**AVIS RELATIF À LA PROTECTION
CONTRE LES EVENTUELS EFFETS NOCIFS ET NUISANCES
PROVOQUÉS PAR LES RAYONNEMENTS NON IONISANTS
GÉNÉRÉS PAR DES ANTENNES ÉMETTRICES STATIONNAIRES**

Commune : CHARLEROI - Exploitant : PROXIMUS

Référence exploitant : 71CCL_02

Rapport n° 2573 / 2025

Figure 1 : Vue en plan des lieux de séjour et des points de contrôle

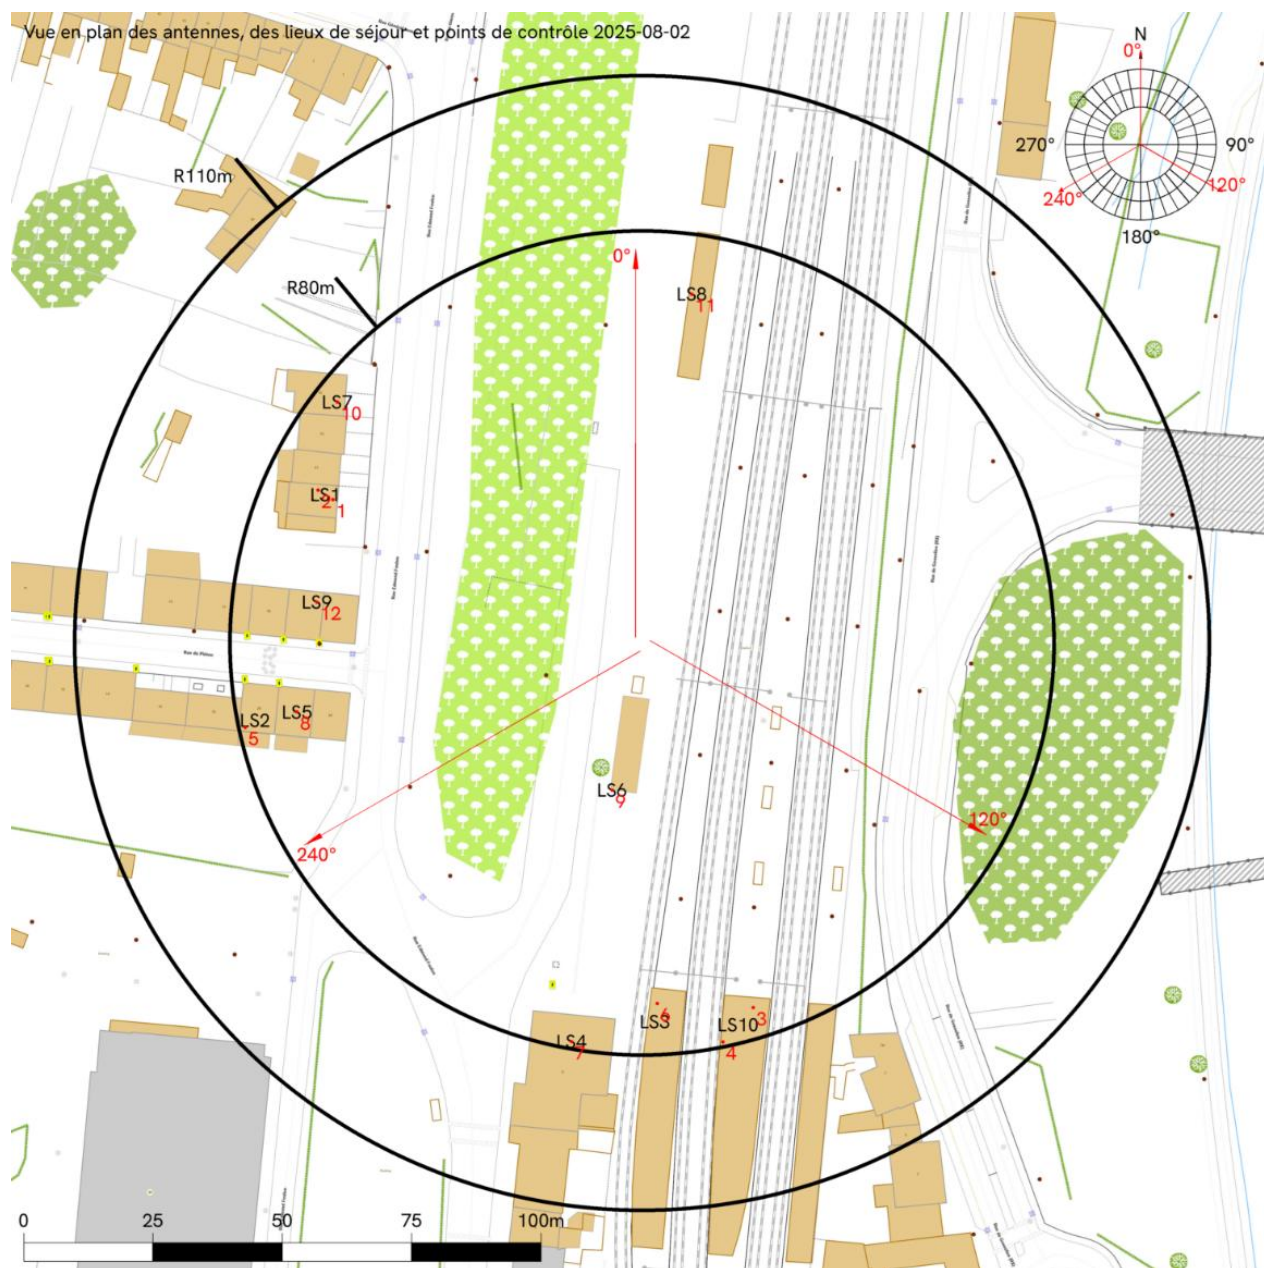
N° point de contrôle	LS	Atténuation (dB)	Indice d'exposition relatif à la limite par installation IE_i
7	LS4	3,0	0,172
5	LS2	3,0	0,077
4	LS10	3,0	0,069
8	LS5	3,0	0,068
11	LS8	3,0	0,055
3	LS10	3,0	0,052
6	LS3	3,0	0,033
12	LS9	3,0	0,031
10	LS7	3,0	0,024
1	LS1	3,0	0,022
2	LS1	3,0	0,022
9	LS6	3,0	0,017

En ce qui concerne les antennes de l'installation mentionnées dans le tableau 1, la distance maximale à laquelle la limite pourrait être atteinte, à l'extérieur, est égale à 97,7 m. S'il n'y a pas de LS à une distance inférieure, les antennes respectent forcément la limite d'immission.

Dans le cas des LS situés à l'intérieur des bâtiments, une atténuation d'obstacle est prise en compte et il en résulte que la distance maximale à laquelle la limite pourrait être atteinte se réduit à 69,7 m.

Figure 2 : Vue en plan des installations d'antennes dans un rayon de 300 mètres autour de l'installation faisant l'objet de la demande d'avis

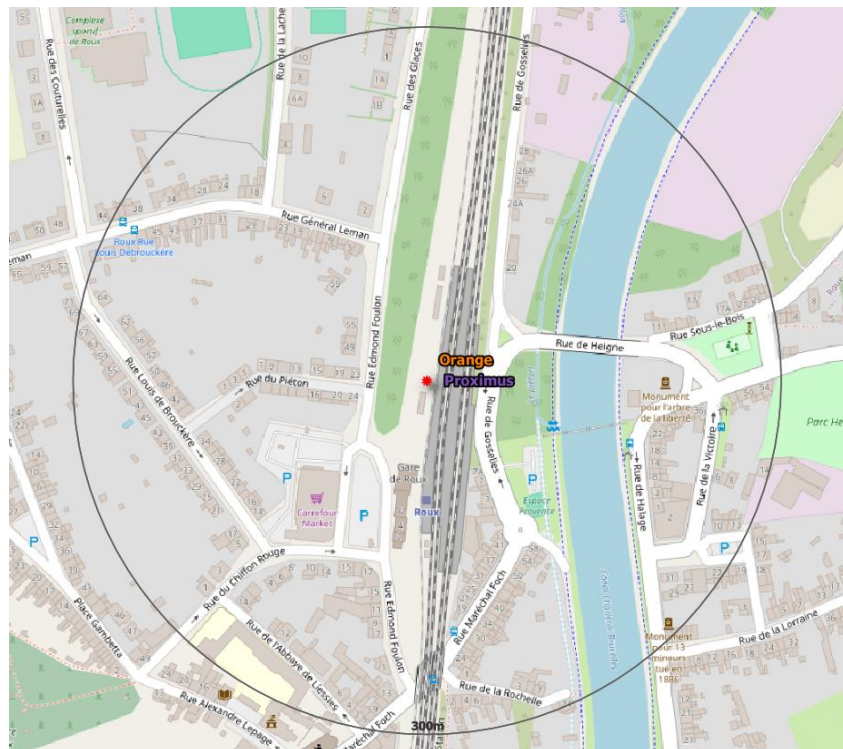
Compte tenu des considérations ci-dessus, il apparaît que l'intensité du rayonnement électromagnétique généré, dans les lieux de séjour situés dans un rayon de 300 mètres autour de l'installation référencée dans le paragraphe 2, par l'ensemble des antennes émettrices stationnaires de l'ensemble des exploitants du même site d'antennes émettrices stationnaires respecte la limite fixée à l'article 4, § 2 du décret.
